设计修改通知便函

建设单位	三明城投集团房地产开发有限公司	主送单位	建设单位
工程名称	明城金澜湾（三期）	抄送单位	质检 监理 施工单位
工程编号	J2020-2	发文日期	2023年4月

设计修改通知便函

设计修改通知便函

图名:
附图一

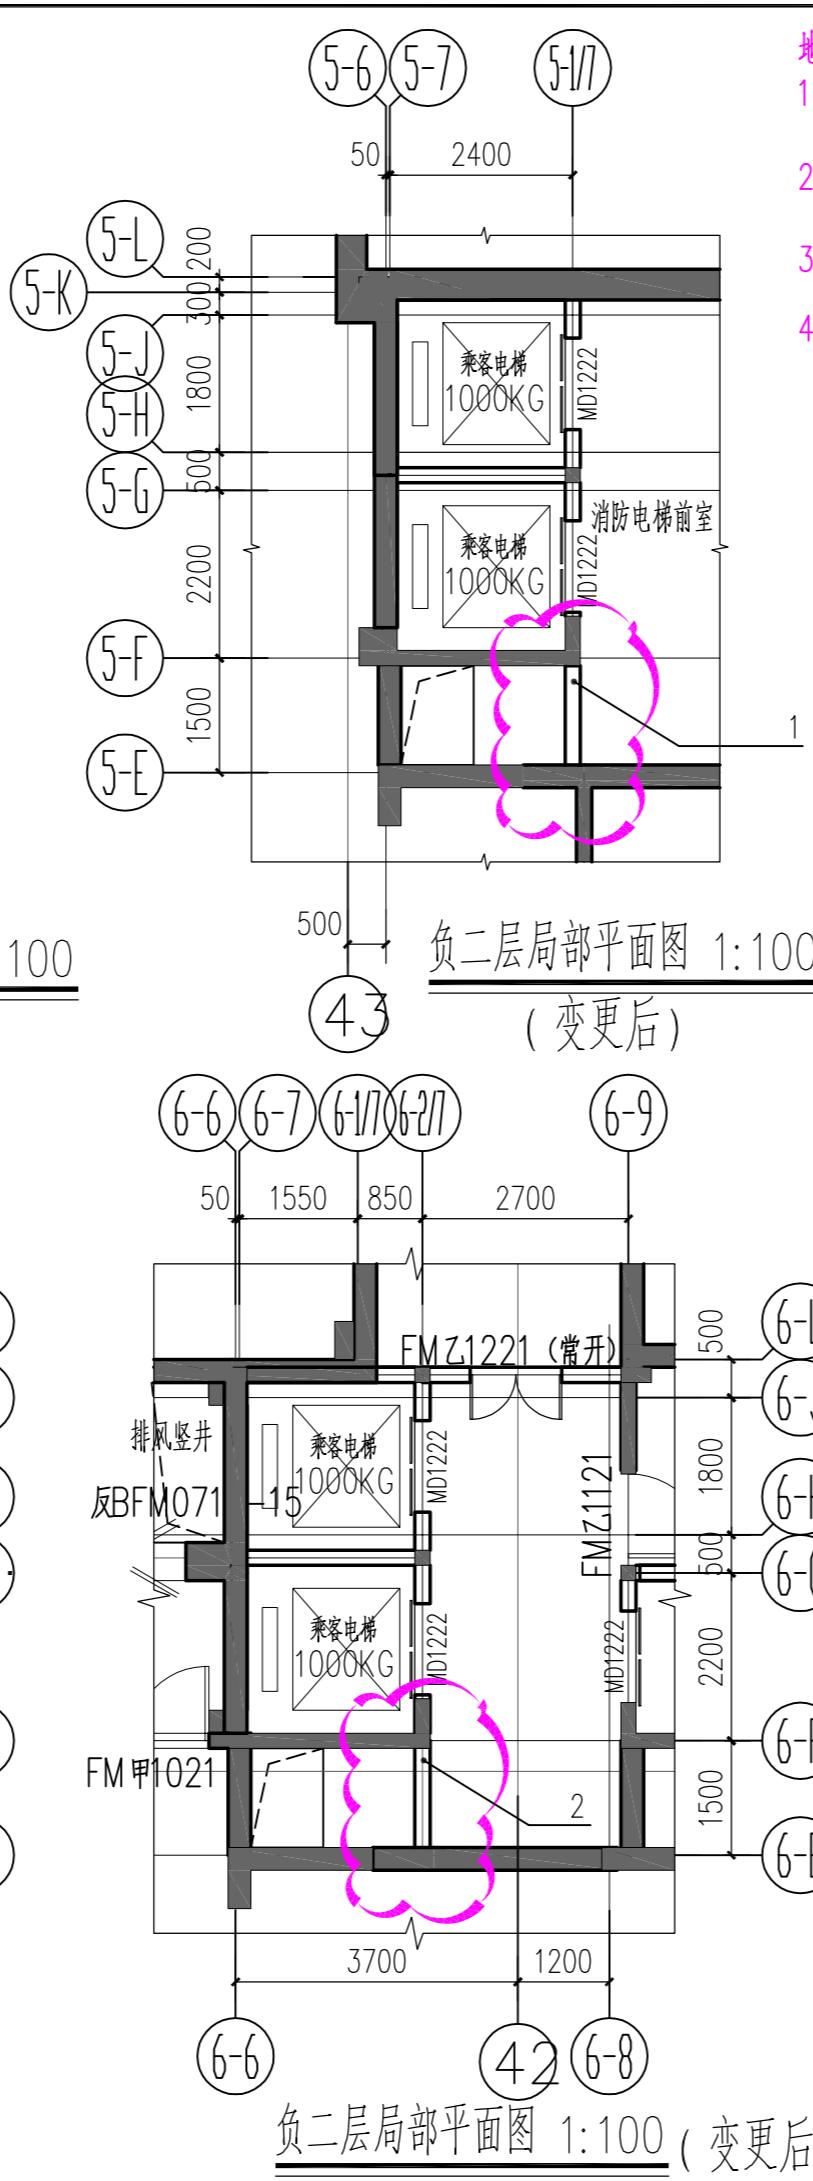
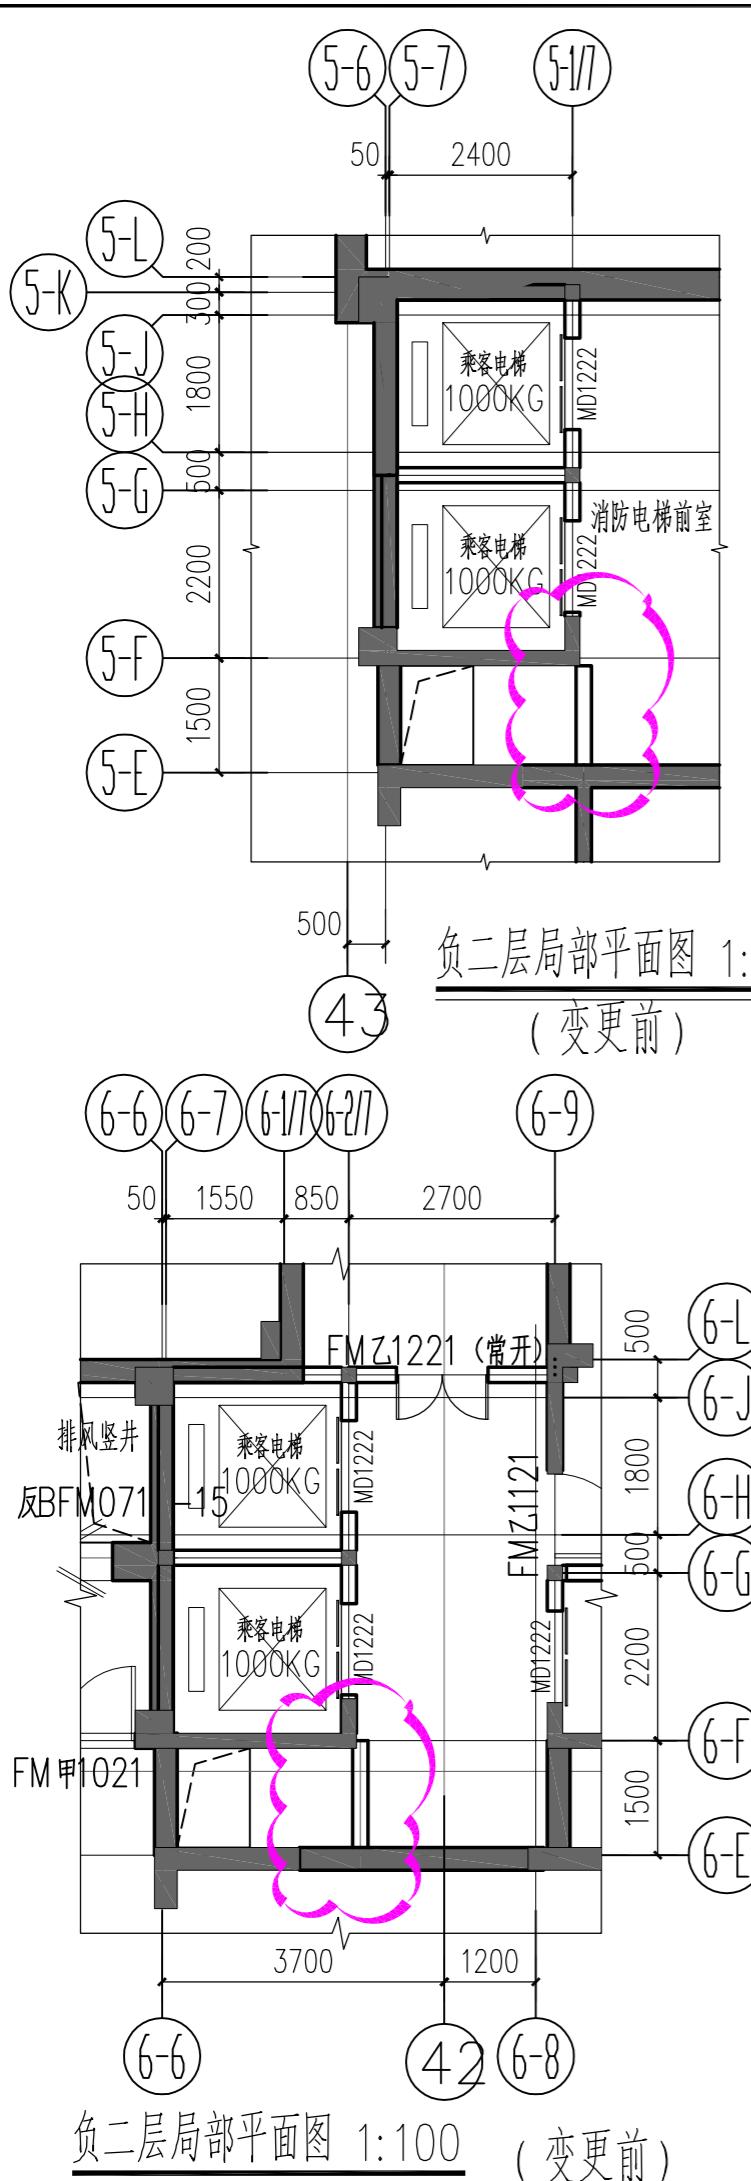
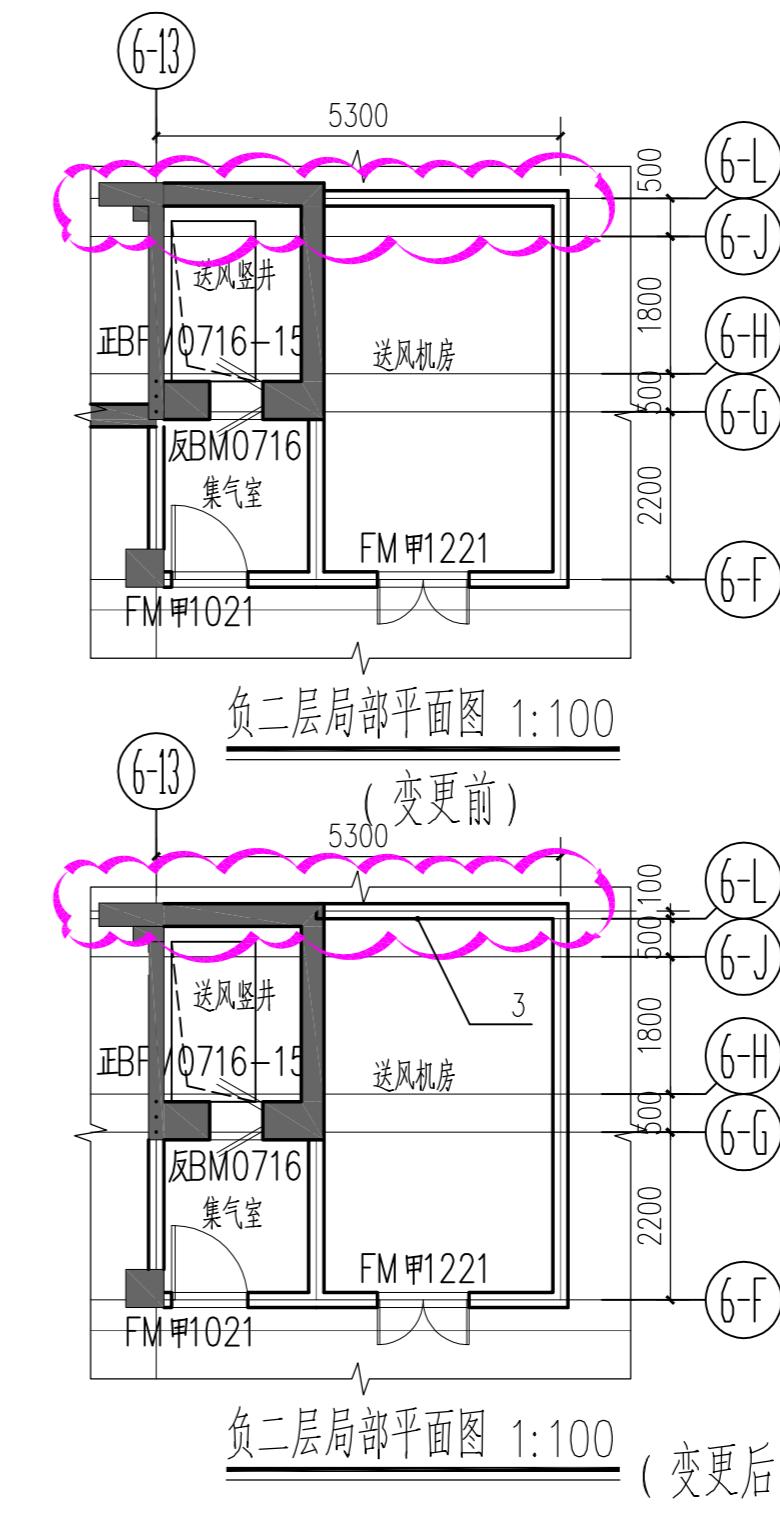
地下室变更如下:

1. 5-1/7交5-E~5-F轴墙体向5-7轴移动0.15m, 具体详见云线部分。
2. 6-2/7交6-E~6-F轴墙体向6-7轴移动0.15m, 具体详见云线部分。
3. 6-14~6-15交6-L轴墙体向6-L轴移动0.10m, 具体详见云线部分。
4. 地下室局部剪力墙建不一致, 现场与结构一致。

附图四

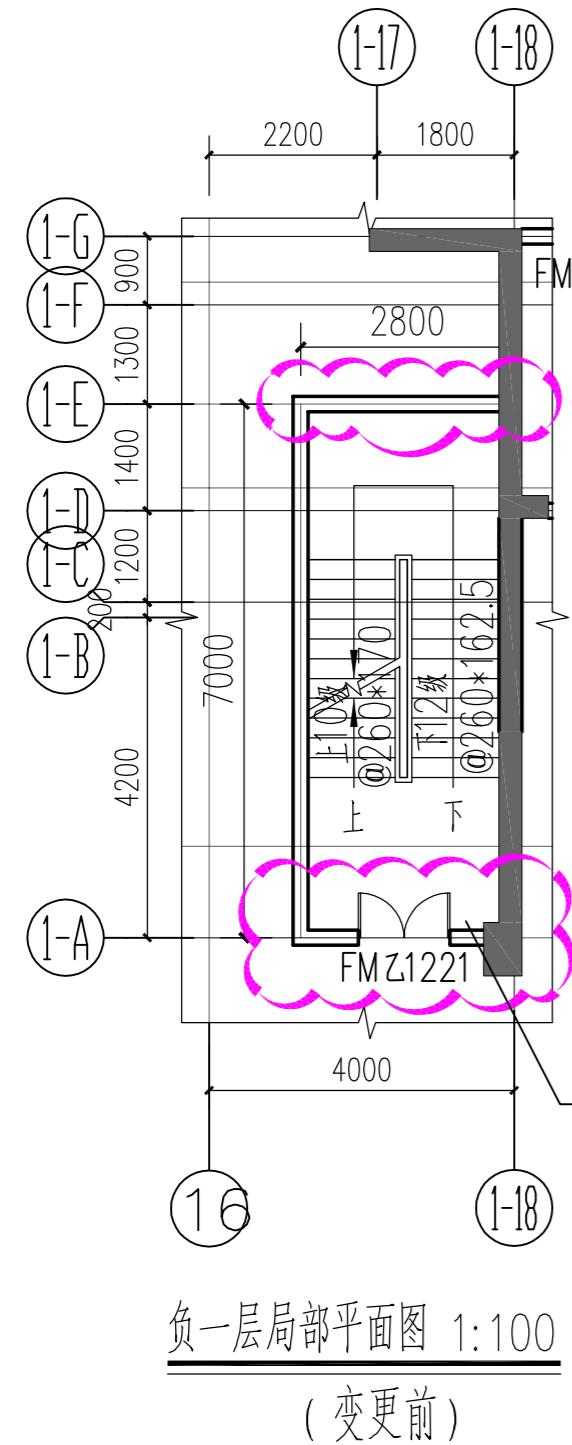
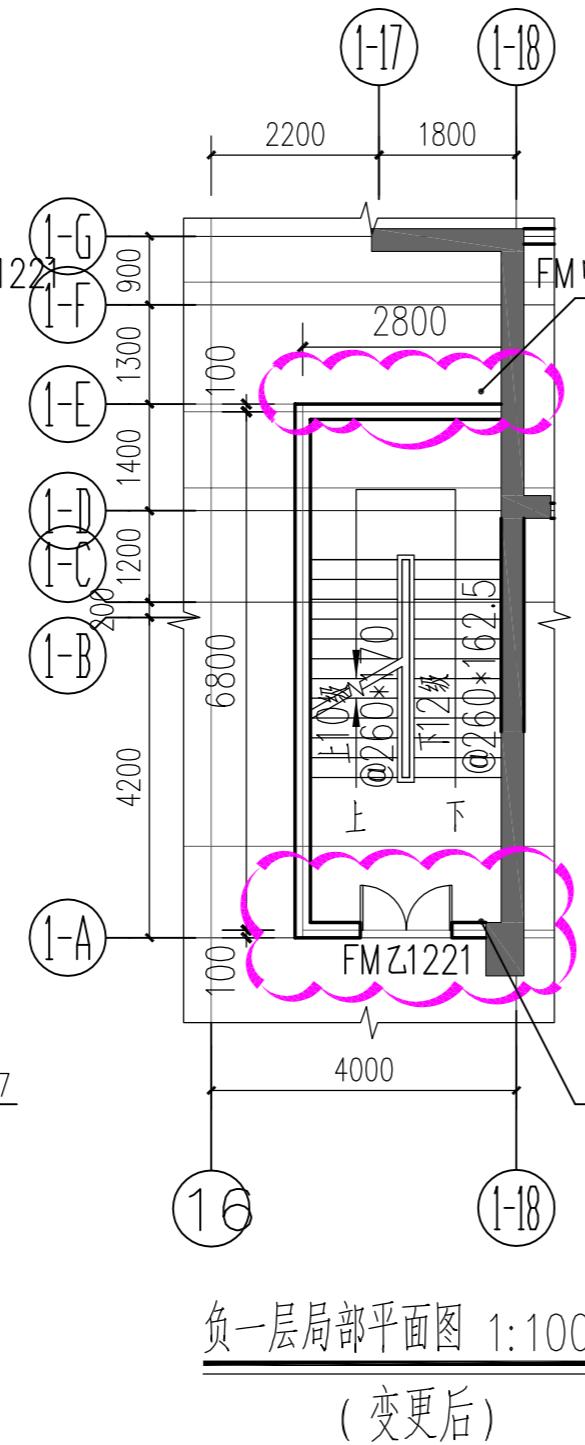
地下室变更为

7、1-18交1-E轴墙体向1-D轴移动0.10m, 1-18交1-A轴墙体向1-D轴移动0.10m - 具体详()云线部

8. 21~23、25~27交Y轴底板向Y1轴移动0.20m，23~25交Y轴底板向Y2轴移动0.10m，具体详图见云线部分。

附图六

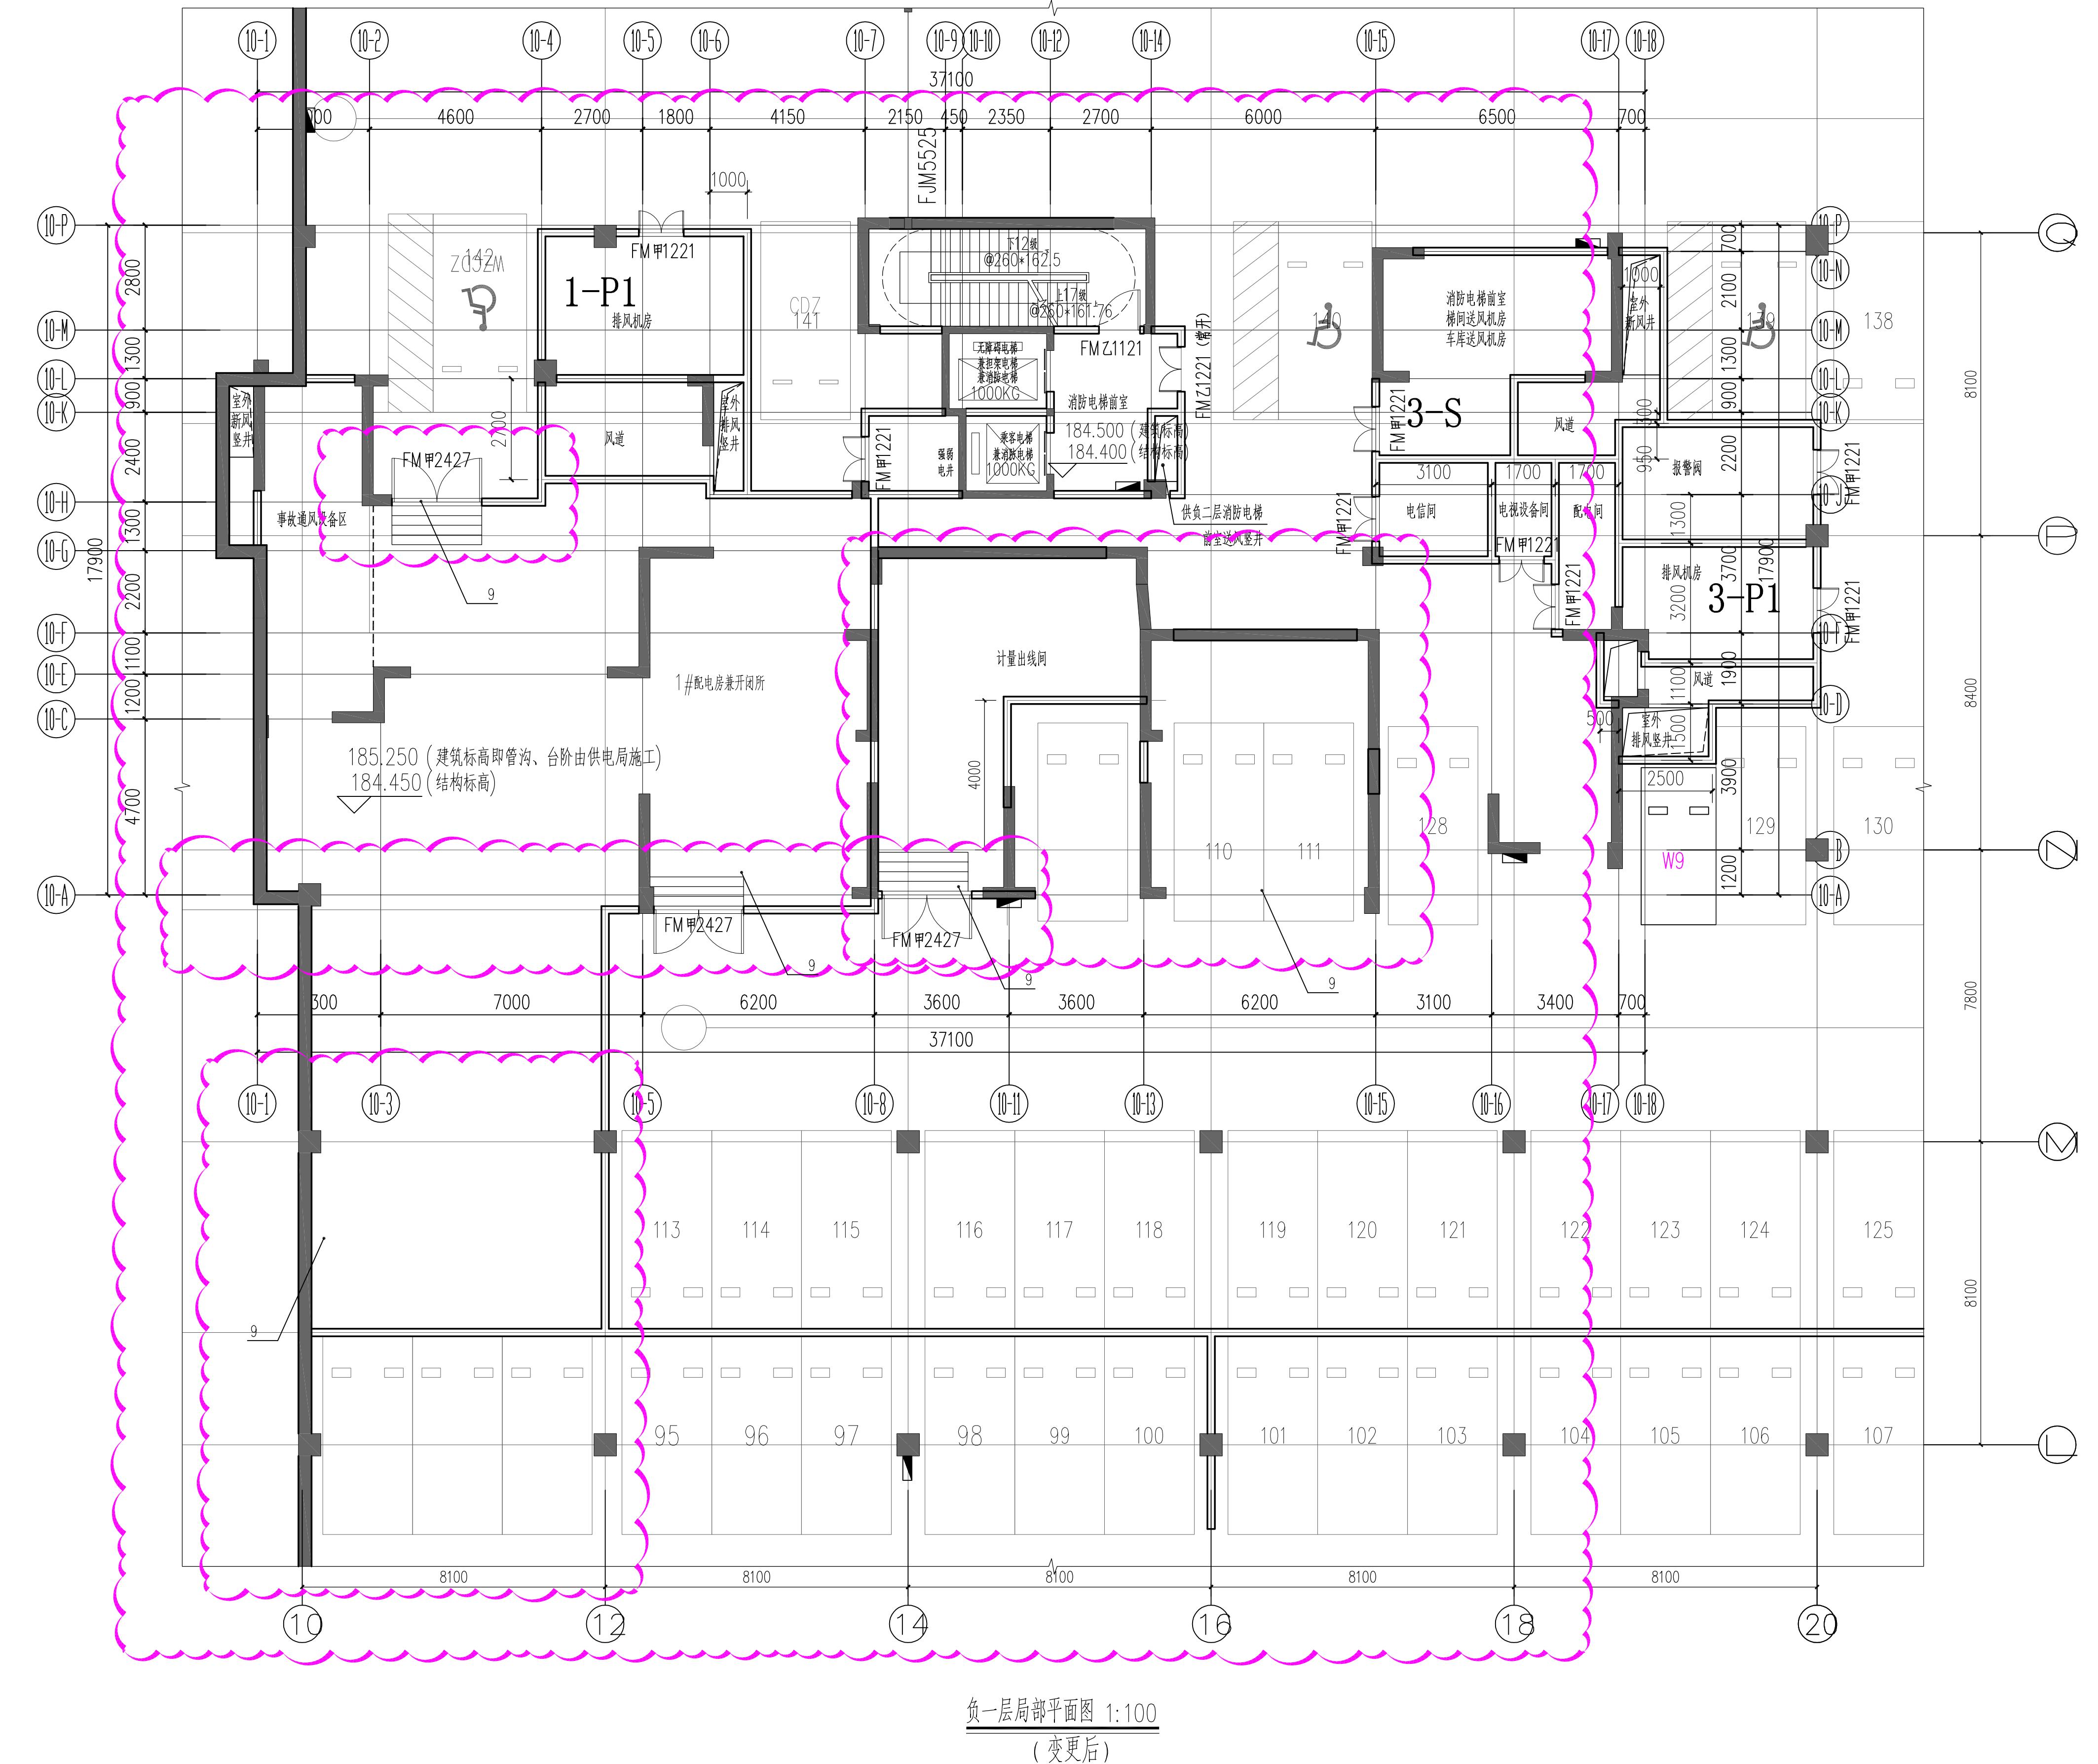
地下室变更如下:

9、10-1~10-15交L~Q轴区域内1#楼配电房兼开闭所及计量间布局、墙体及开门调整, 110~112号车位取消, 10-11~10-15交10-A~10-D轴增设三个普通车位, 具体详
